工程指示 / 要求簡箋 ENGINEER INSTRUCTIONS(E.I.)

工程指示編號:	EI- 7934	修改版本:	-
	HK- 1149		
工程編號:	J 856	工程名稱:	天榮站
收件人:	生統/林仁安	發件人:	Iris
工程項目:	T2幕牆補鋁板(Defect)	日期:	14/06/2024

內容: T2幕牆補鋁板(Defect)  6月尾要送地盤-Alan收貨(Tel: 9276 7955)  請參考附件 Site Inspection Report S337
完成上列要求日期: 26/06/2024

程項目 : TSWTL23 天榮站 玻璃幕牆、鋁門窗、趟門及百叶工程

Photo no. 001

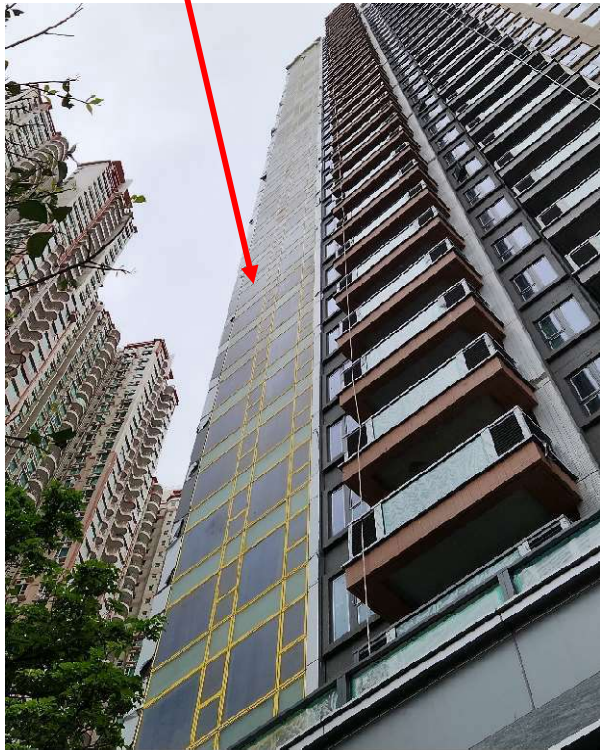
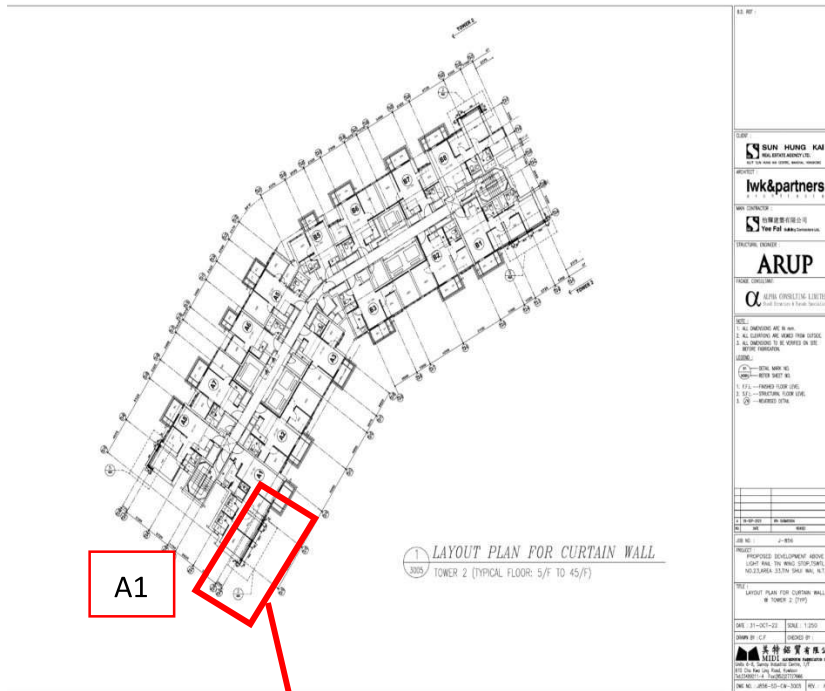
A1 房幕垺收口鋁板、大致安裝完成。欠執好平、正、加齊鏢絲及脚膠。美特需安排臨時吊船盡快做妥上述工作、以免影響交期。另美特需與怡輝協調使用永久或臨時吊船、完成餘下如試大水、清潔等工作項目。以配合交樓。

Photo no. 002

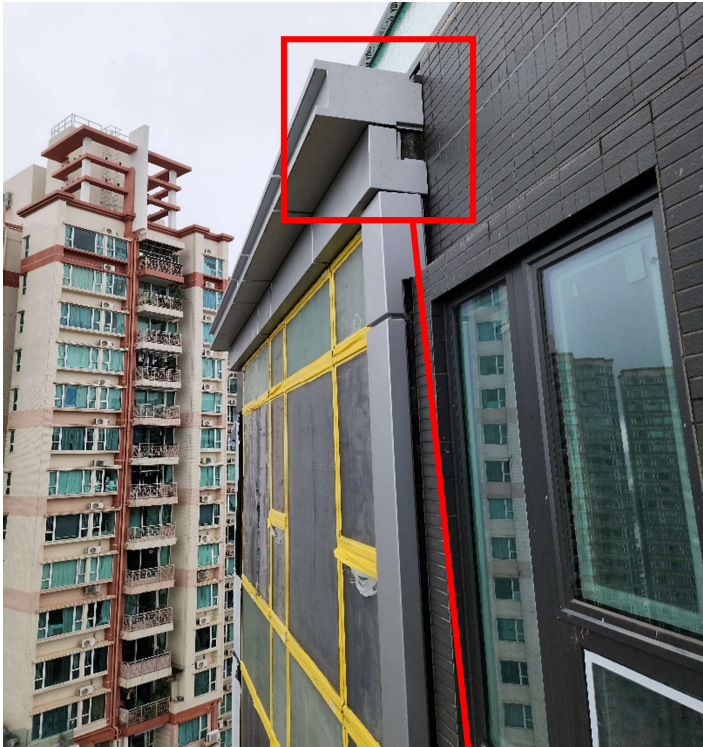
A1 同上、另發現鋁板有(穿崩)情況、美特需查證及更換相關鋁板。

Photo no. 009

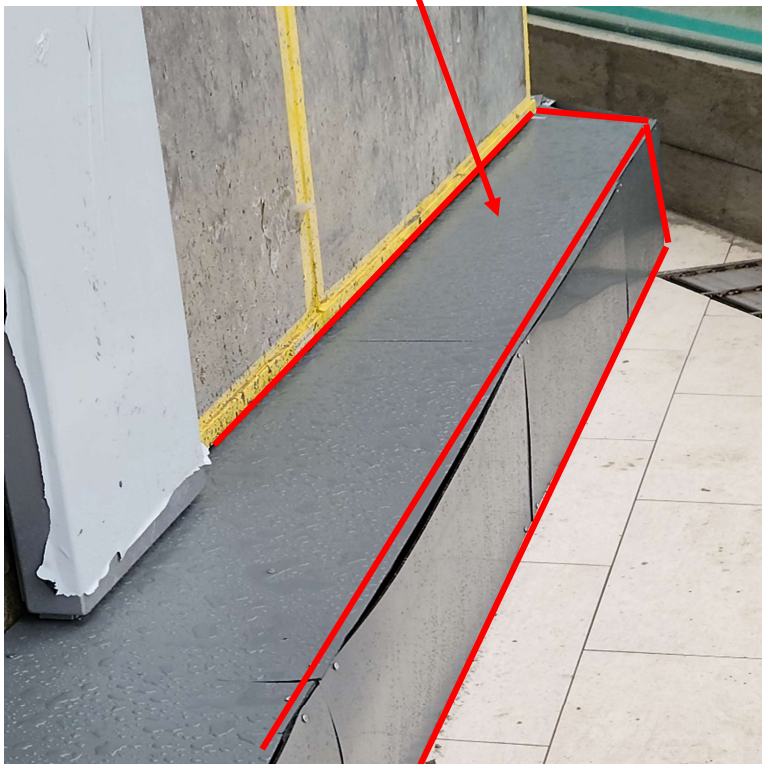
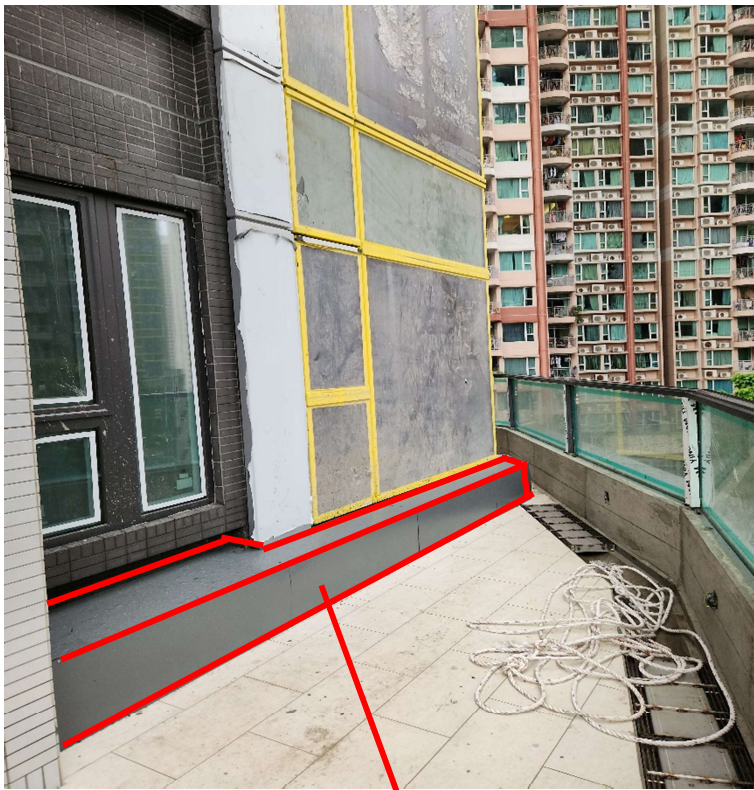
A8 房幕埗臨時收口鋁板。  
美特需盡快完成更換、以免  
影響交期。

Photo no. 010

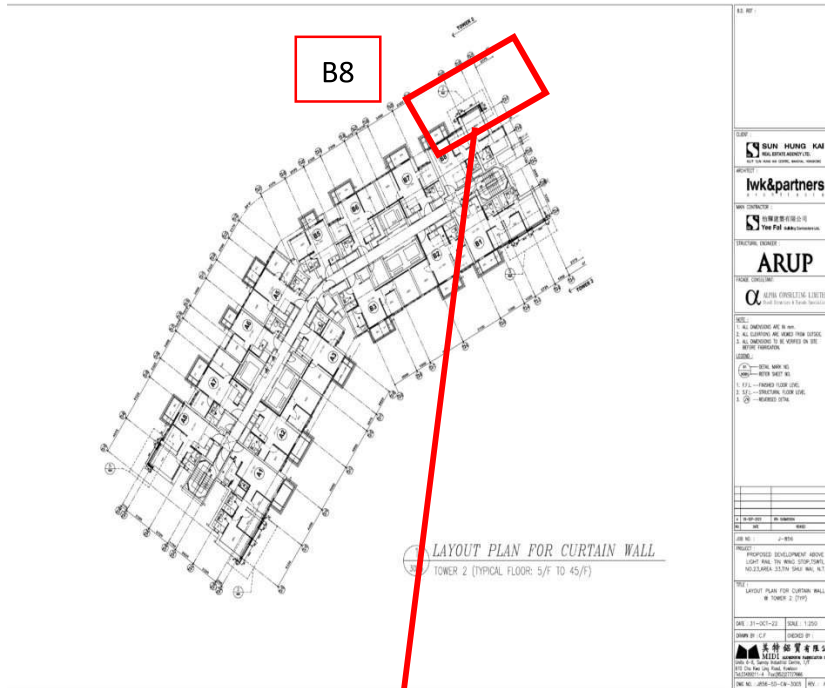
B8 房幕咩收口鋁板、大致安裝完成。欠執好平、正、加齊鏢絲及腳膠。美特需安排臨時吊船盡快做妥上述工作、以免影響交期。另美特需與怡輝協調使用永久或臨時吊船、完成餘下如試大水、清潔等工作項目。以配合交樓。

Photo no. 013

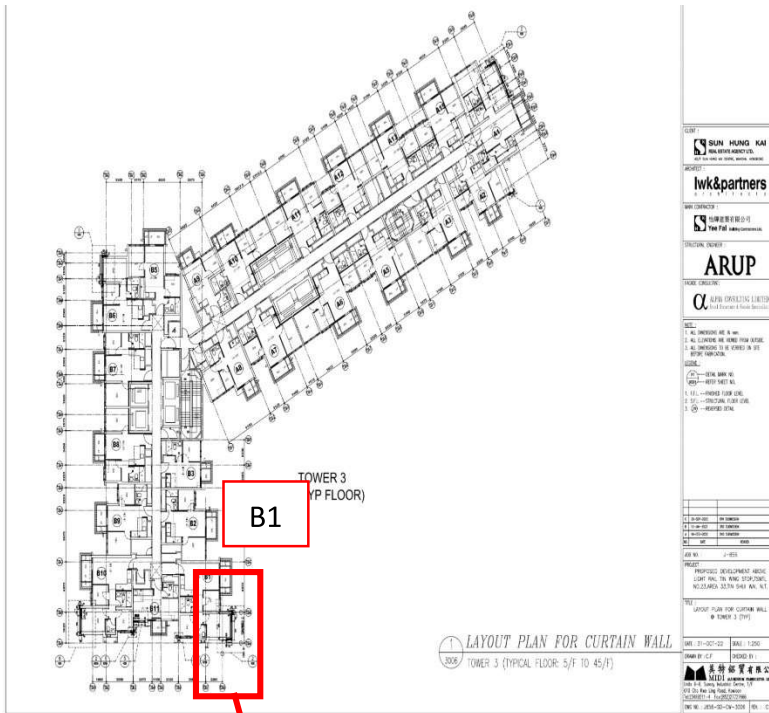
- 1.) B1 房幕埗收口鋁板、大致安裝完成。欠執好平、正、加齊鏢絲及腳膠。美特需安排臨時吊船盡快做妥上述工作、以免影響交期。另美特需與怡輝協調使用永久或臨時吊船、完成餘下如試大水、清潔等等工作項目。以配合交樓。
- 2.) B1 房幕埗收口鋁板、紅色段線位置、(3/-46/F)內看左未完成、因鋁板尺寸與現場不符、美特需重訂鋁板、回覆到貨及安裝完成時間。

Photo no. 014

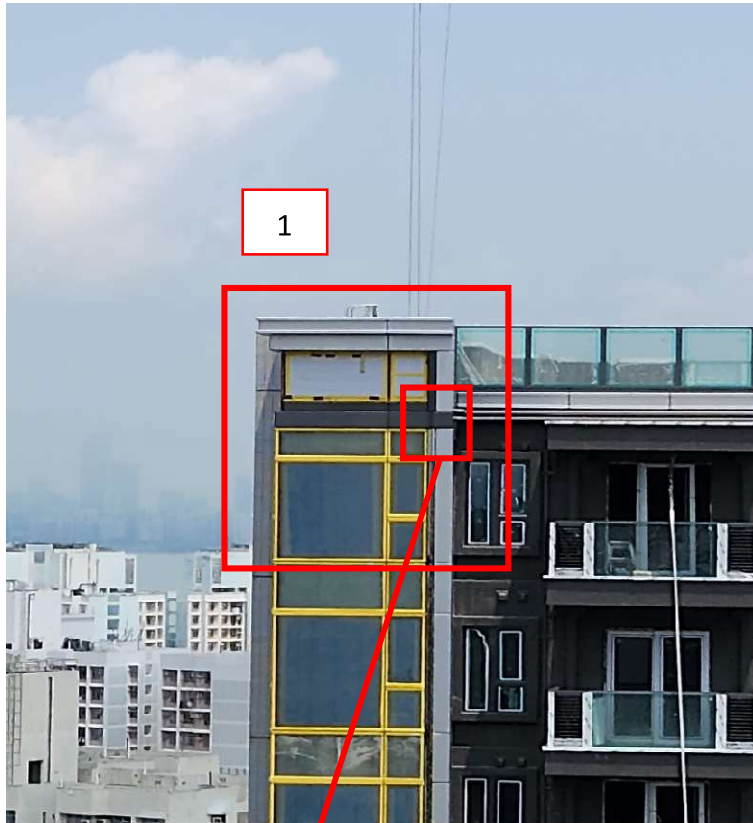
- 1.) B1 同上
- 2.) 美特需澄清、鋁板顏色是否正確。

Photo no. 016

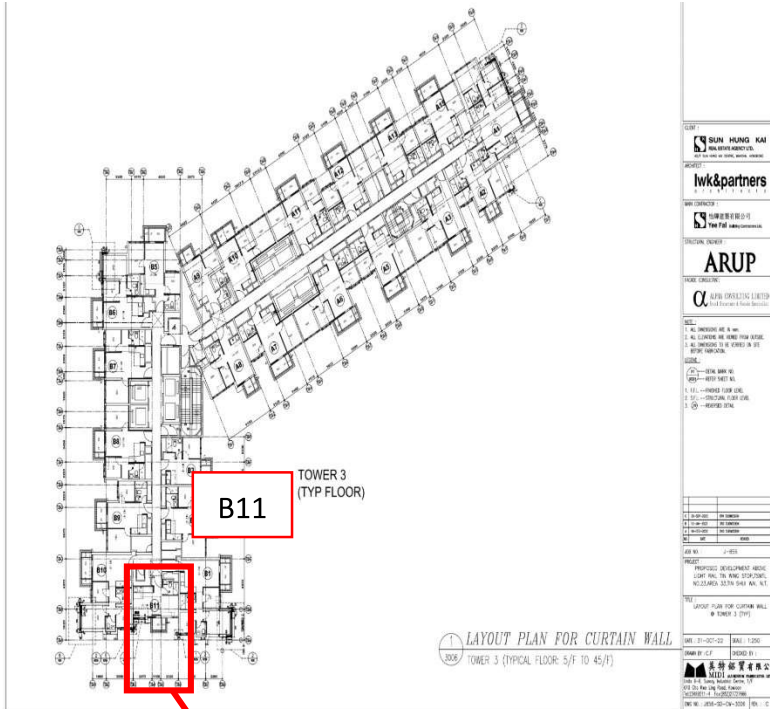
1.) B11 房幕咩收口鋁板、大致安裝完成。欠執好平、正、加齊鏢絲及腳膠。美特需安排臨時吊船盡快做妥上述工作、以免影響交期。另美特需與怡輝協調使用永久或臨時吊船、完成餘下如試大水、清潔等工作項目。以配合交樓。

Photo no. 017

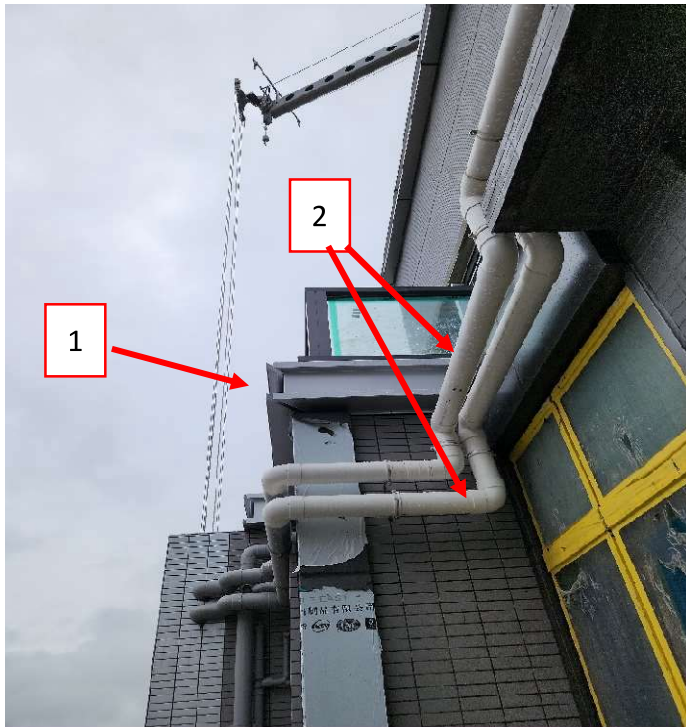
1.) B11 同上。

2.) 氣喉是否需改位?美特需與怡輝協調完成相關收口。

Photo no. 018

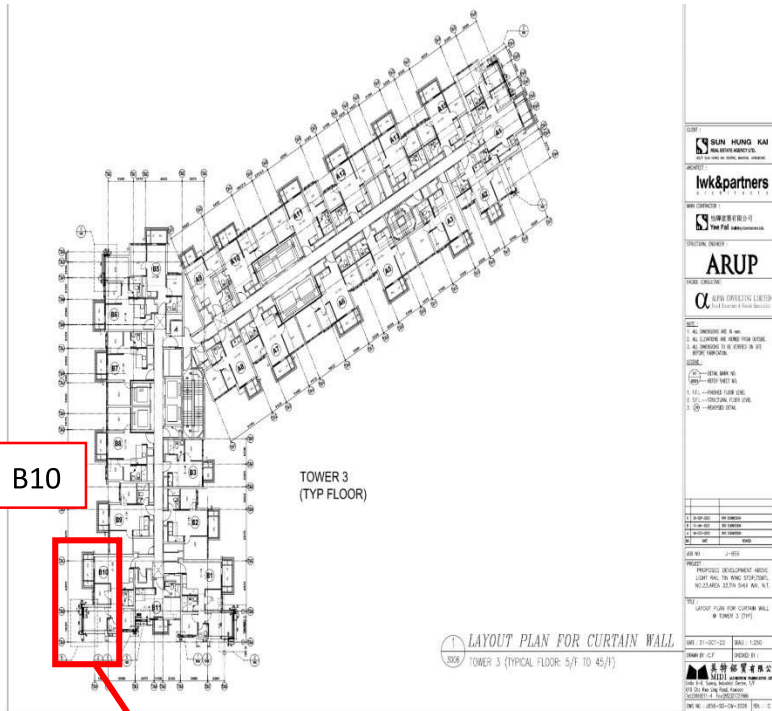
B10 房幕埗收口鋁板、大致安裝完成。欠執好平、正、加齊鏢絲及腳膠。美特需安排臨時吊船盡快做妥上述工作、以免影響交期。另美特需與怡輝協調使用永久或臨時吊船、完成餘下如試大水、清潔等工作項目。以配合交樓。

Photo no. 019

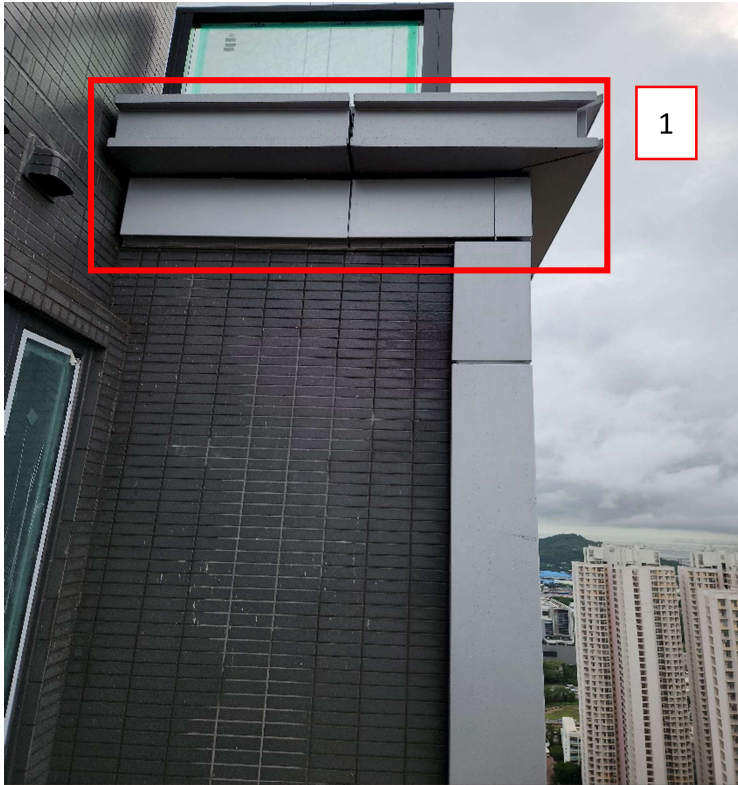
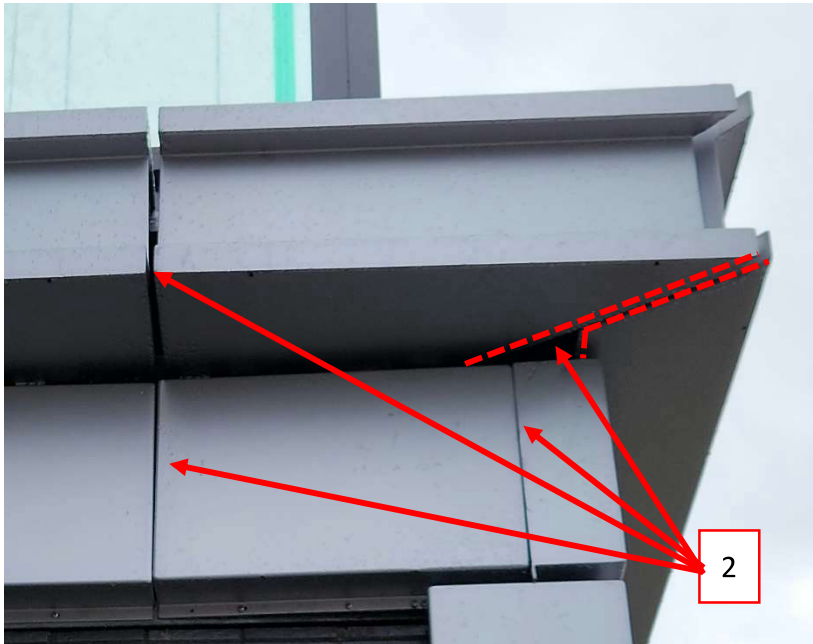
1.) B10 同上

2.) 鋁板收口漏光、膠隙尺寸不符不接受、美特需更換鋁板及跟進安裝之手工藝。

Photo no. 021

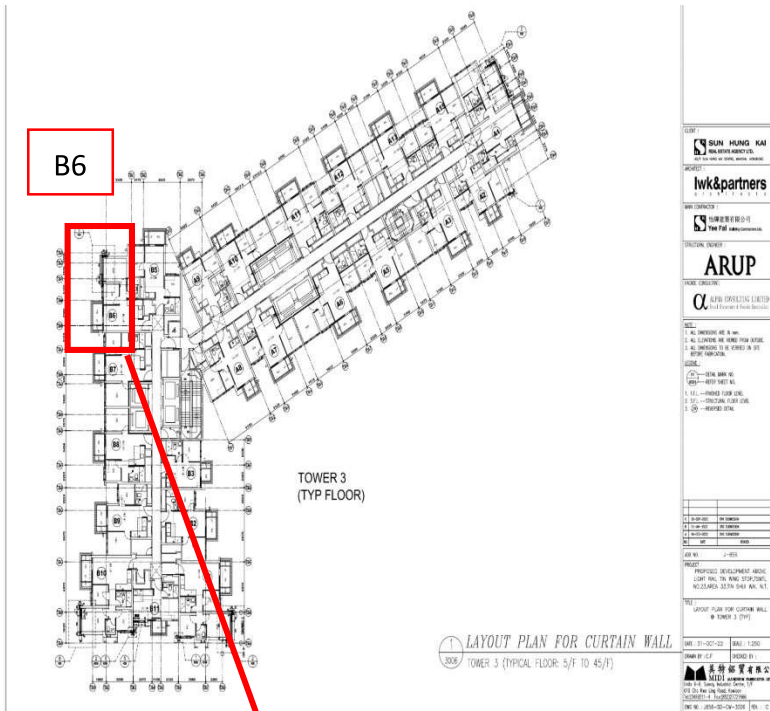
B6 房幕洋收口鋁板、大致安裝完成。欠執好平、正、加齊鏢絲及腳膠。美特需安排臨時吊船盡快做妥上述工作、以免影響交期。另美特需與怡輝協調使用永久或臨時吊船、完成餘下如試大水、清潔等工作項目。以配合交樓。

Photo no. 022

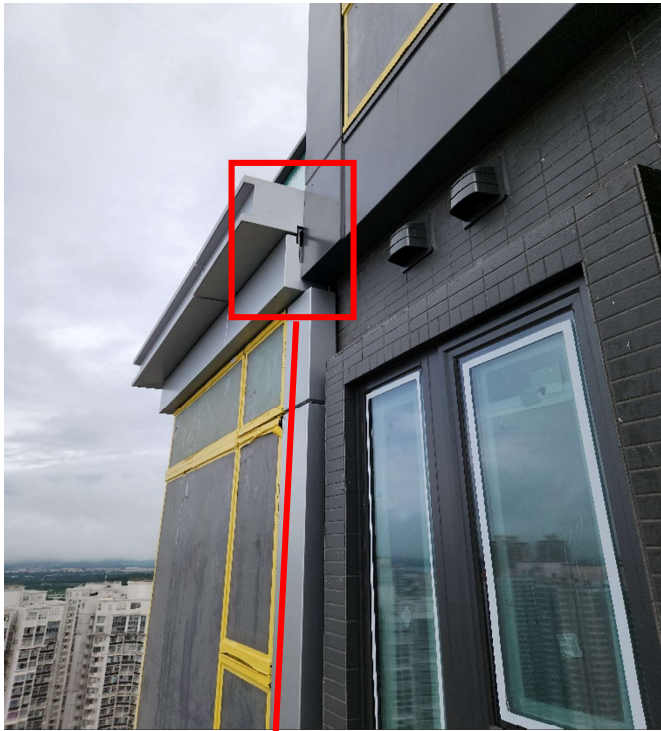
B6 房同上、另收口漏光、  
美特需澄清圖紙尺寸及與怡  
輝或有關部門、夾妥收口設  
計。

Photo no. 024

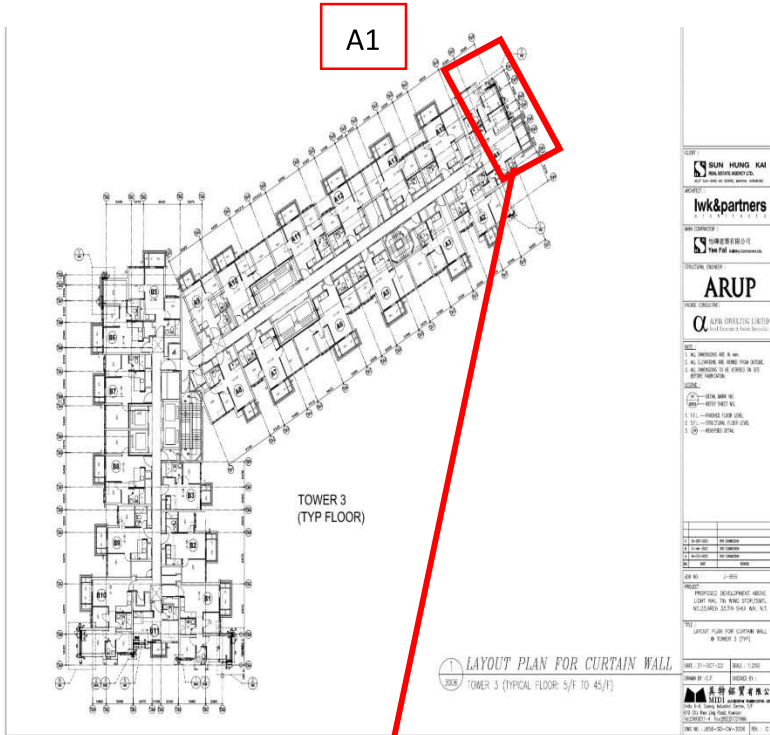
A1 房幕埗收口鋁板、大致安裝完成。欠執好平、正、加齊鏢絲及腳膠。美特需安排臨時吊船盡快做妥上述工作、以免影響交期。另美特需與怡輝協調使用永久或臨時吊船、完成餘下如試大水、清潔等等工作項目。以配合交樓。

Photo no. 027

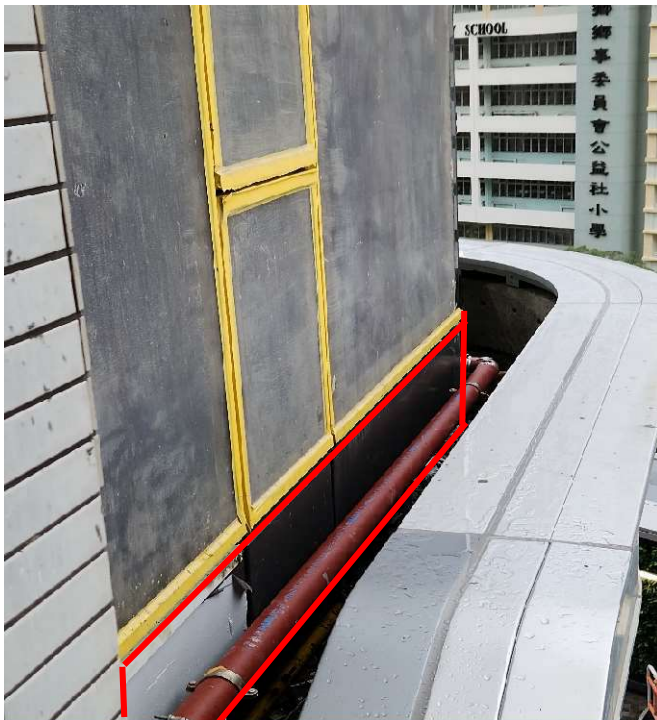
幕牆位置(隔音窗)已到地  
盆、並開始安裝、美特需與  
怡輝夾妥收口做法。另由於  
幕牆保護膠紙仍未拆除、及  
後的工程如清潔、執色等工  
作仍未展開、此等工作可能  
被受影響、美特應盡早與怡  
輝協調工期、以免影響交  
樓。

Photo no. 029

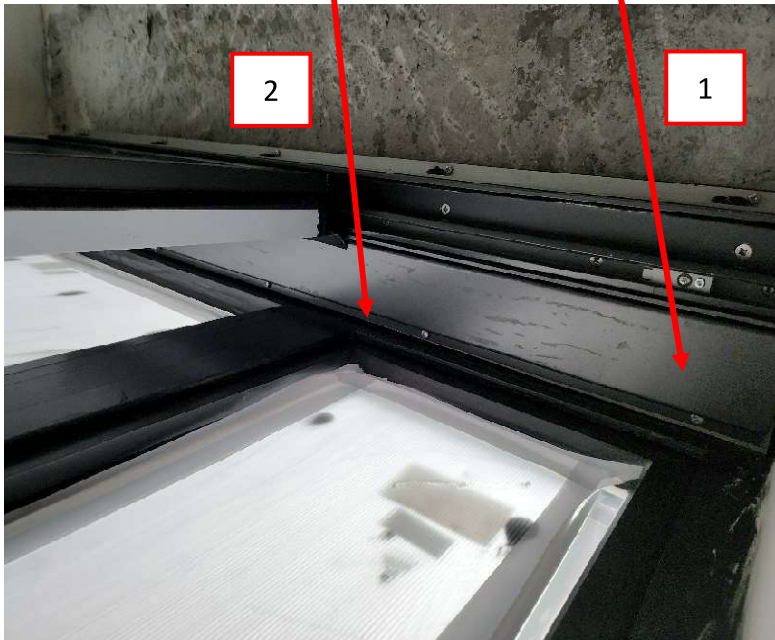
- 1.) 隔音窗碰窗收口已到、並開始安裝。
- 2.) 仍欠收口膠未完成、美特需盡快完成以免影響其他工作展開、如清紙清潔等等。

Photo no. 031

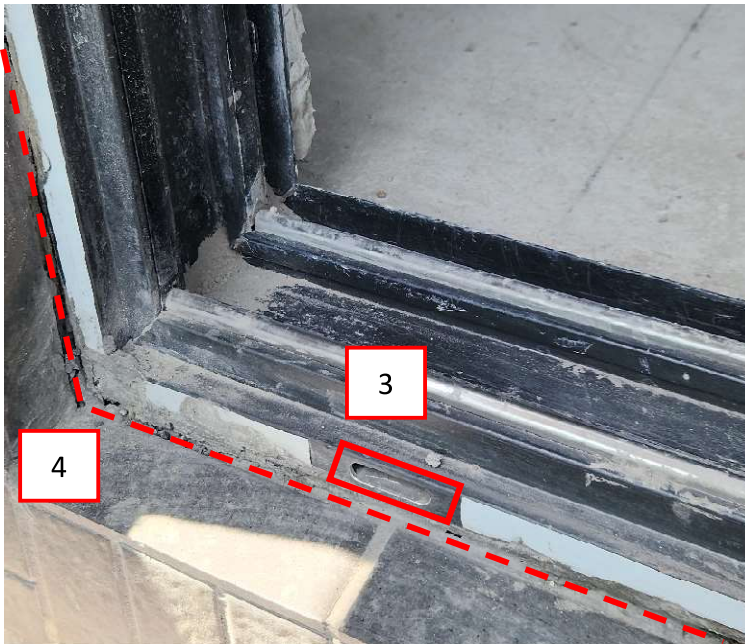
- 1.) 紅色線為 EPDM 收口膠條未安裝。
- 2.) 紅色方框為鎖扣安裝。
- 3.) 紅色方框為去水口蓋未安裝。
- 4.) 紅色段線牆邊膠未啣。

美特應盡早完成、及執妥有關位置、配合交樓。
